BOLLETTINO - BULLETIN

TECNICO • TECHNICAL	●	GRUPPO • GROUP	**3**
RICAMBI • SPARE PARTS	●	NR • NO	**97** Rev. 01
INFORMAZIONI • INFORMATION		DATA • DATE	**07-10**

MODELS: STARK 38 - STARK 44 - STARK 38 FE - STARK 44 FE - STARK 42 BP brushcutters

SUBJECT: New starter assembly

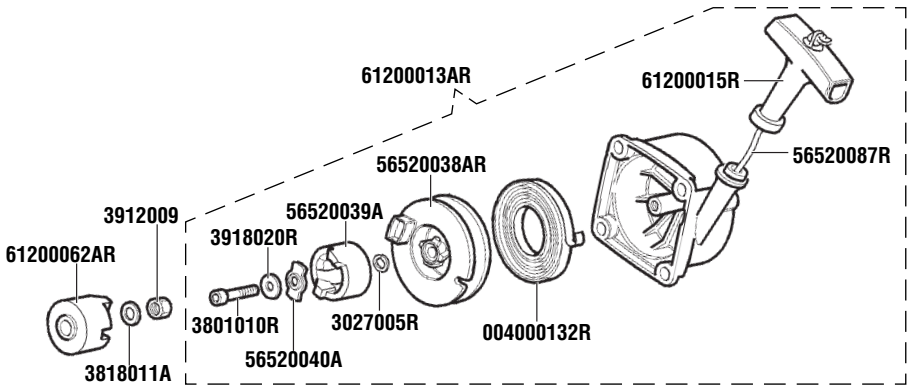
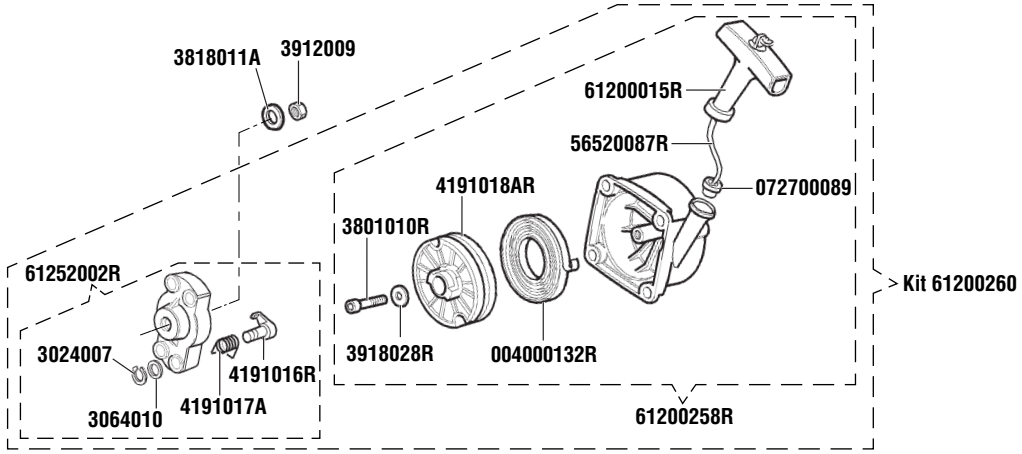
DESCRIPTION: Product improvement, Introduced the starter group with pawls removing the frontal type for a better starting system.

PREMODIFICA - OLD ASSY

POSTMODIFICA - NEW ASSY

INTERCHANGEABILITY: Yes, using Kit P/N 61200260

CUT-IN DATE: *(Stark 38 - Stark 38 FE)* 12/07/10, serial n° 2050288413; *(Stark 44)* 26/04/10, serial n° 9130168428; *(Stark 44 FE)* 14/06/10, serial n° 9100246053; *(Stark 42 BP)* 28/05/10, serial n° 2730218207
